Krycí list ZBV

III/23739 Řevničov

staničení silnice v km 16,296 - 21,900, délka úseku 5,631 km

Změnový list

Příloha č. 1.

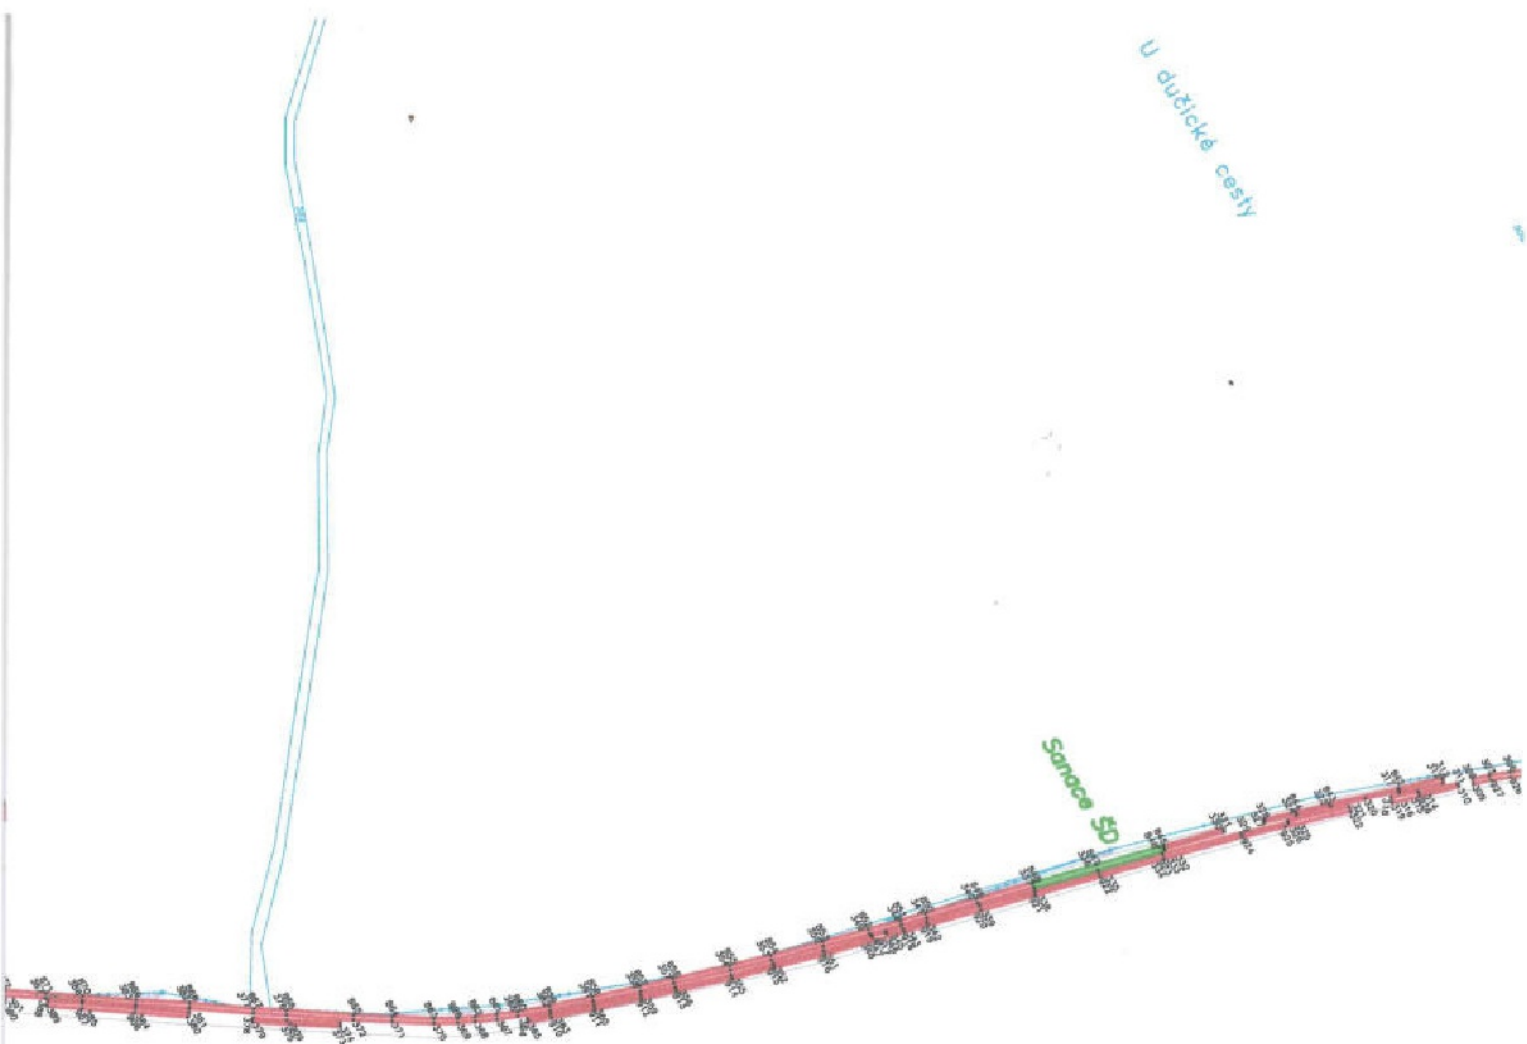
Rozsah sanací byl po kontrolní prohlídce navýšen (navýšení sanací výměny podkladních vrstev z ACP 16+, navýšení sanací dle TS s odtěžením konstrukce vozovky a provedením nové vrstvy ŠD v tl. 150 mm a následně pokládky asf. vrstvy ACP 16+).

Sanace ACP16+ = 16217.9 m²
Sanace ŠD = 1130.5 m²

příloha č. 2.

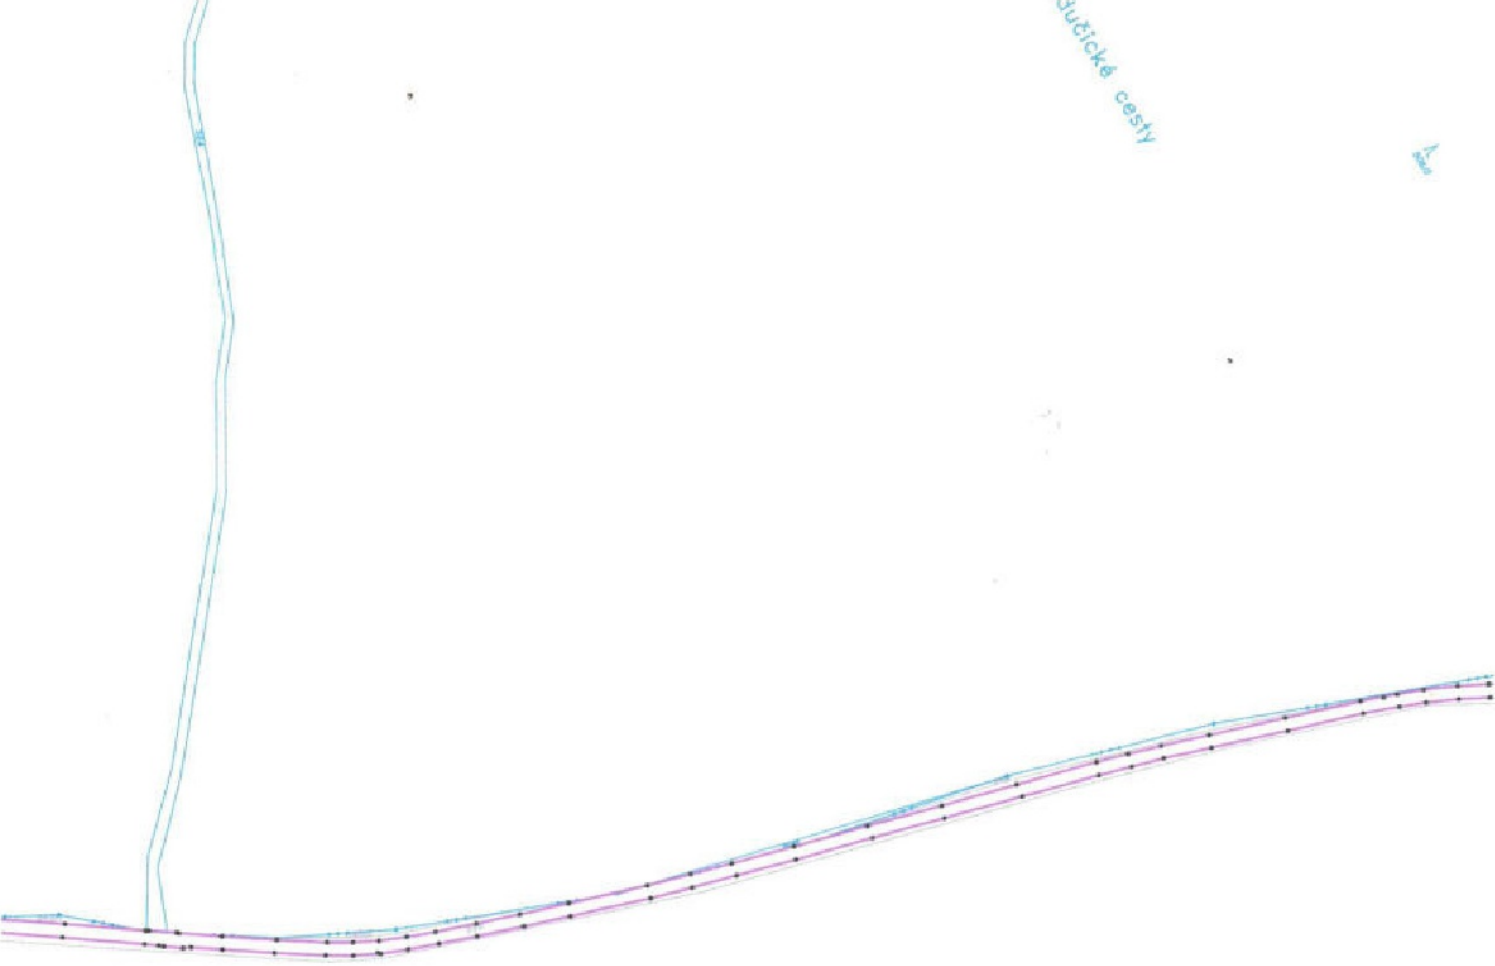
Měsíc	Výpočet výměr s případnými náčrty, fotodokumentací, odkazy atd. (vše přílohou LVV)	Provedeno v měsíci	Celkem provedeno
9/25		0,00	0,00
10/25	30 009,5 m2 dle zaměření příloha č 2. geodetické zaměření plochy asfaltu	30009,50	30009,50

Plocha asfaltu = 30009.5 m²
